## MINUTA DE LA JUNTA DE ACLARACIONES

**CONCURSO MEDIANTE EL PROCEDIMIENTO DE CONCURSO POR LICITACIÓN PÚBLICA N° SEAPAL-2024-09-LP-PROAGUA "AMPLIACIÓN DE ALCANTARILLADO SANITARIO EN LA COLONIA VOLCANES DE LA MONTAÑA, DELEGACIÓN EL PITILLAL; CON UNA LONGITUD DE 1,483.52 MTS."**

#### Anexo 1

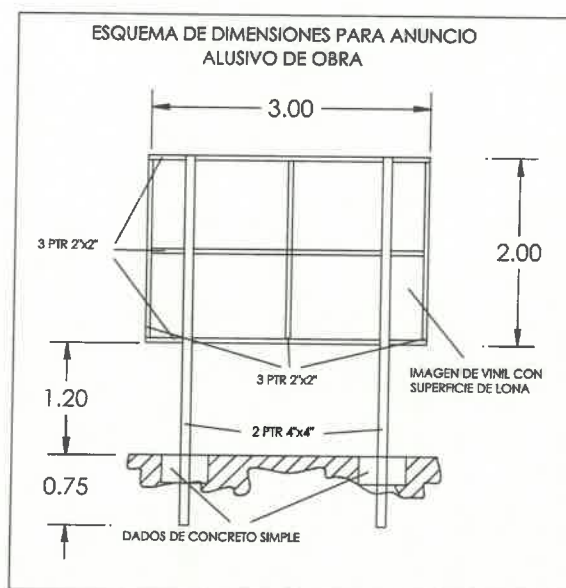
7. En su propuesta deberá de considerar un letrero alusivo a la obra, cuyo costo deberá de incluirse dentro de su análisis de costos de indirectos, mismo que deberá de permanecer por tiempo indefinido y tendrá que quedar instalado desde el inicio de la obra, se hace entrega de croquis (Anexo 1).
